AMMODERNAMENTO ARTERIA STRADALE

Via Casotton e via Villaraspa

PROGETTO DEFINITIVO

OSSERVAZIONI PERVENUTE

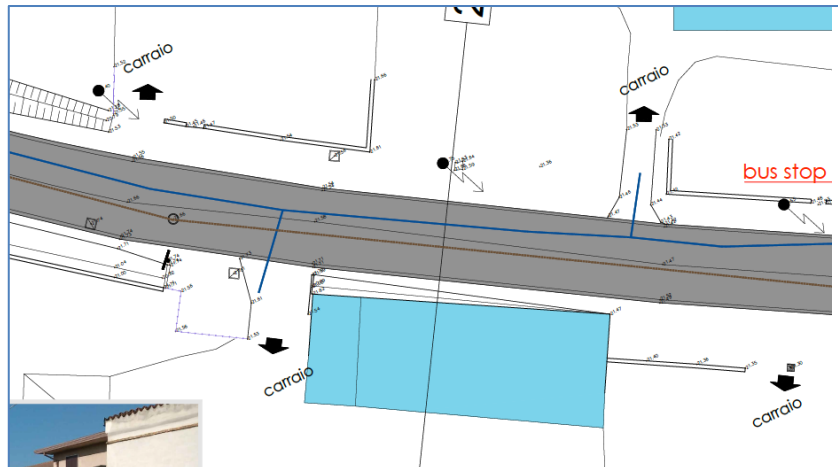
Ci segnalano che di fronte il Civico 4a – 4b di Via Casotton (Ditta Isolan Chiara Tel 348 3744016) nel tratto oggetto di esproprio/accordo bonario vi sono degli scarichi fognari la cui funzionalità va verificata e non compromessa in fase dei lavori. Pertanto si chiede di disporre i necessari accertamenti.

In fase di realizzazione verrà segnalata alla ditta esecutrice la presenza di tali scarichi.

Inoltre, sarà fatto obbligo alla ditta appaltatrice la richiesta di segnalazione sottoservizi ai vari enti gestori, al fine di evitare possibili interferenze.
